改善箇所説明図 ①

【センタージョイント】

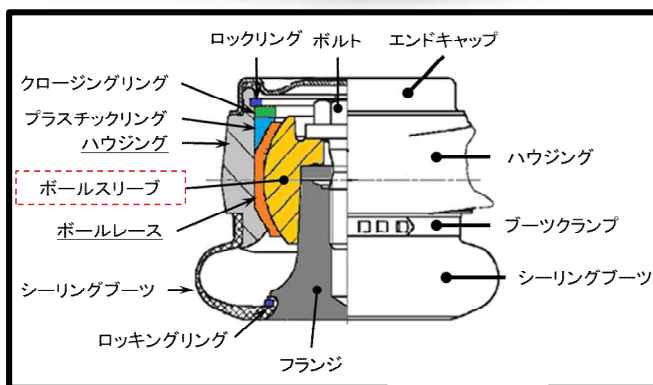
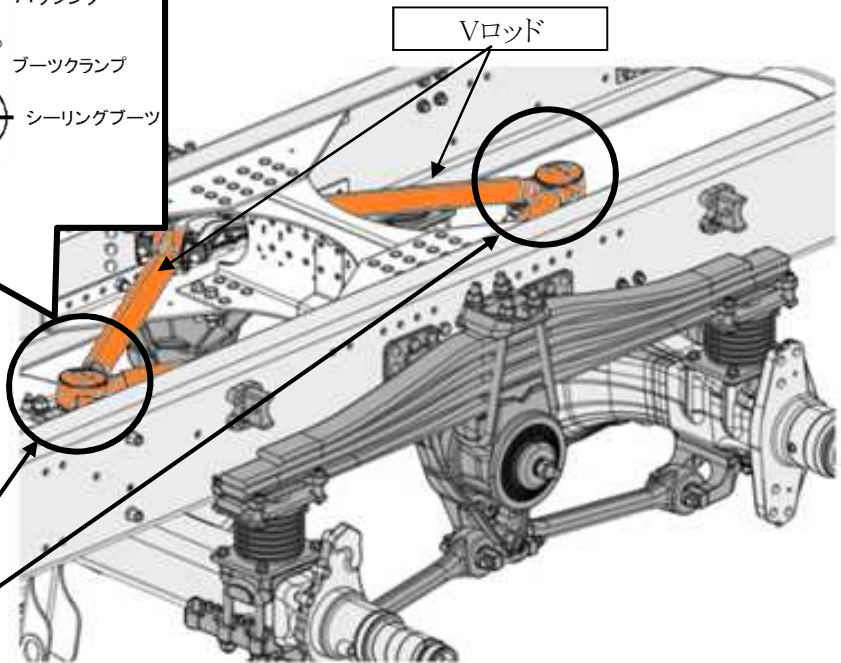
基準不適合発生箇所

重ね板ばね式緩衝装置付大型トラックのVロッドにおいて、センタージョイント部ボールスリーブの表面加工が不適切なため、ボールスリーブとボールレース間の摩擦抵抗が大きくなるものがある。そのため、段差乗り越えなどの大きな変動等を繰り返し受けると、ボールレースが摩耗し、センタージョイントのハウジングが破損して、最悪の場合、走行安定性が損なわれるおそれがある。

改善措置の内容

全車両、Vロッドを対策品に交換する。

注： は交換する部品を示す。
